Åtgärdsbehov korsningen väg 140/Verkstadsgatan-Hamnvägen!

För styrelsen i Klintetraktens framtid

Bilaga 1

Bilaga 2

Illustration 16: Illustration av långsiktig lösning med cirkulationsplats för korsningen väg 140, Hamnvägen och Verkstadsgatan med anslutande gång- och cykelväg.

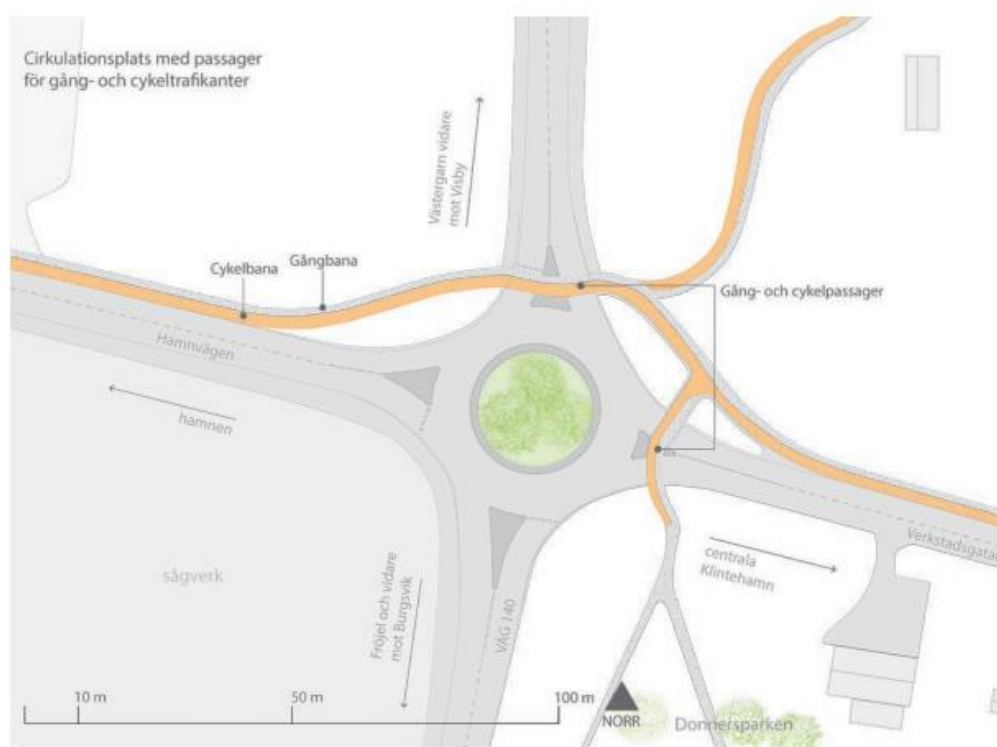
Korsningen behandlas, med fokus på gång- och cykeltrafikanter, i Program Klintehamn 2030 som antogs av Regionfullmäktige Gotland 2019-10-23. Beskrivningen och tankarna om möjliga lösningar (se bilaga 1) utgår vi från att Trafikverket och Region Gotland gemensamt står bakom. Eftersom det snart har gått två år sedan programmet antogs så förmodar vi att arbete pågår för att förbereda den långsiktiga lösningen med en rondell. Dock har vi inte någon insyn i detta arbete så därför vill vi än en gång påminna om korsningens brister.

I programmet står det bland annat att det finns en enkel passage över väg 140. Vad är "en enkel passage"? Visserligen leds man som fotgängare fram till ett visst ställe där trottoarkanten är nedsänkt men sedan finns det **ingen markering av övergångsställe i vägbanan och ingen skyltning som upplysning för den som vill korsa vägen och inte heller någon varning om korsande fotgängare till de bilister som närmar sig korsningen.**

I texten i programmet talas det även om en "målad refug" men i så fall förstår vi inte hur en sådan ser ut.

Var är den målade refugen?

Från Klintetraktens framtid kräver vi att korsningens utformning snarast förbättras och då med särskilt fokus på säkerheten för alla oskyddade trafikanter. Helst vill vi se en lösning med rondell snabbt genomförd men om detta av planeringsskäl inte är möjligt i närtid måste under tiden andra väsentliga förbättringar genomföras.

Extrakt från Trafikverkets kartdatabas

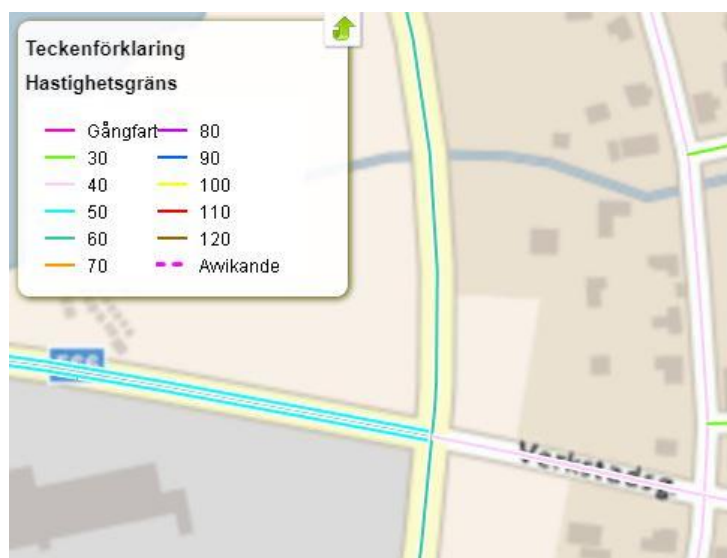
Korsningen är komplex och föga underhållen. Skyltad hastighet för trafikanter på väg 140 är 60 km/h, för trafikanter österifrån 40 km/h och för trafikanter västerifrån 50 km/h.
